KOMINIARSKA SPÓŁDZIELNIA PRACY "ŚW. FLORIAN"

Opinia Nr

z wyników przeprowadzonych oględzin - ekspertyzy urządzeń grzewczo-kominowych

w budynku przy ul. Samotnej nr 4/9 w Wrocławu
dotycząca urządzeń grzewczo-kominowych używanych przez BOK Nowe Miasto

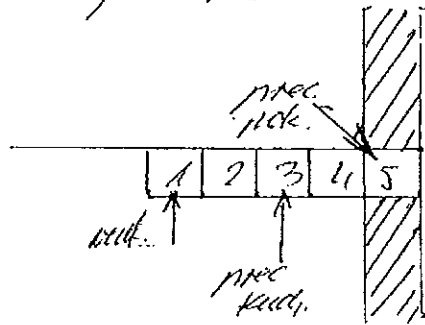
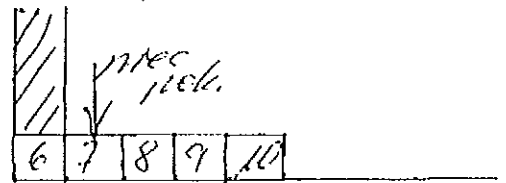
Pracochronny może być podłączony do przewodu nr 3.
Pracochronny w sekcji I może być podłączony do przewodu nr 5.
Pracochronny w sekcji II może być podłączony do przewodu nr 7.
Wentylacja wywiewna i ssąca w pracochronie nr 1 należy zapewnić odpływ powietrza z sekcji II.
Alternatywnie: pracochron nr 1 może być podłączony do przewodu nr 5, lub do gazu z punktu formacji do przewodu nr 5 po samowentylacji kłosa egzoterm z wyłączeniem pracochronu.
